# **Avis délibéré de l'Autorité environnementale sur la station de traitement des boues de forage et de déblais du projet Eole à Courbevoie (92)**

**n°Ae : 2018-12**

Figure 4 : Vue schématique d'ensemble de l'installation prévue. Source : pièce "Demande administrative"

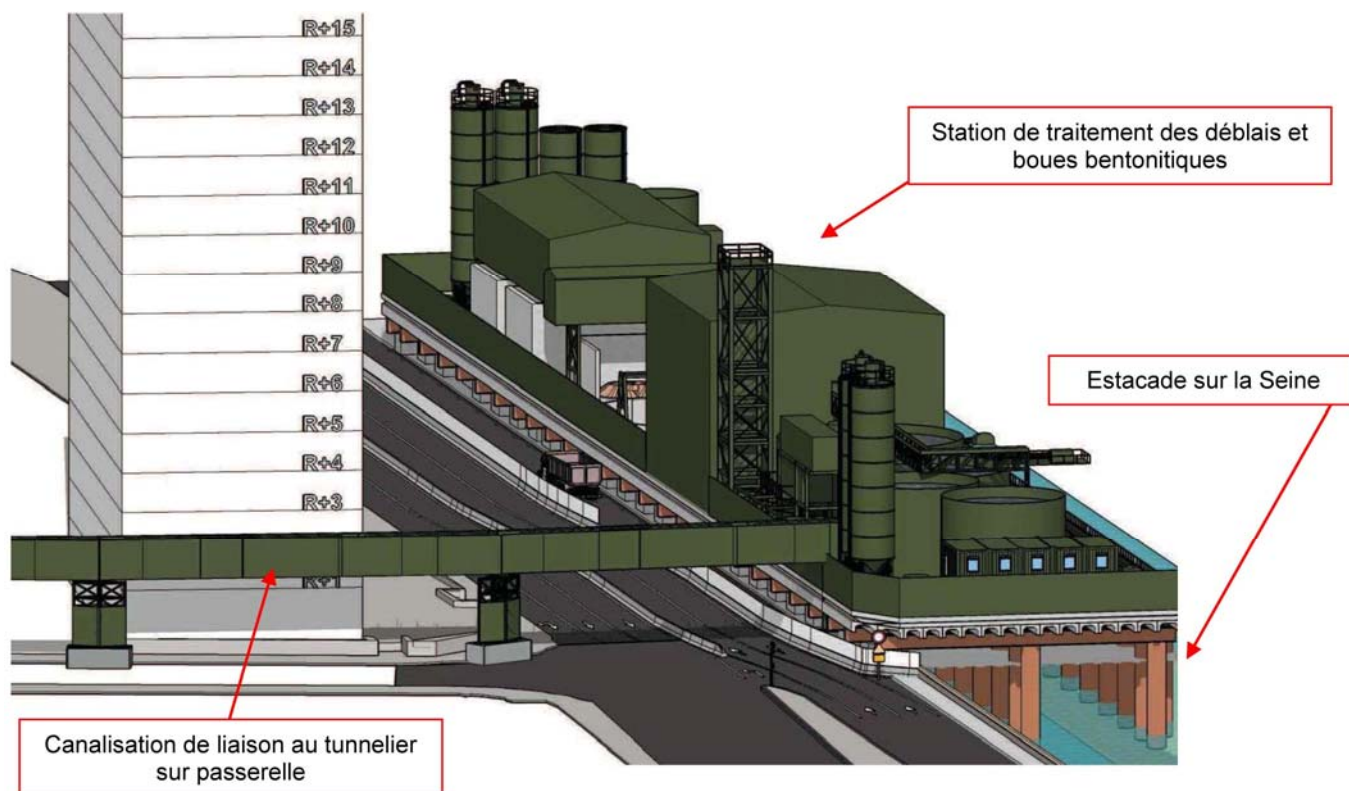
La base est surplombée par plusieurs bâtiments d'habitation, dont le nombre d'étages n'est pas précisé (une quinzaine d'étages, d'après la figure 4), plusieurs projets de tours de grande ou très grande hauteur ayant vocation à être construites prochainement dans un voisinage plus ou moins proche<sup>12</sup>; les bâtiments d'habitation existants au droit de la base mériteraient d'être plus précisément décrits (positionnement, hauteur).

Figure 5 : Schéma d'implantation des deux variantes de la base Seine. Source : pièce "Étude d'impact"

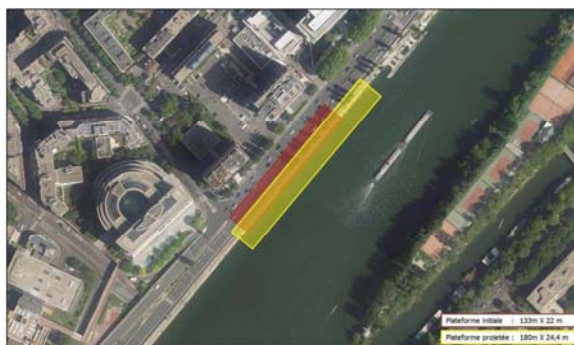
La pièce "Étude d'impact" fournit un tableau comparant de façon précise les effets environnementaux des deux variantes, en mentionnant les avantages de la variante 2 par rapport à la variante 1. Une colonne pourrait, de façon objective, également présenter les avantages de la variante 1 (par exemple, empiètement de la variante 2 sur le lit mineur légèrement plus important, rapprochement de la base nautique au nord et de la base Hermitage au sud,...).
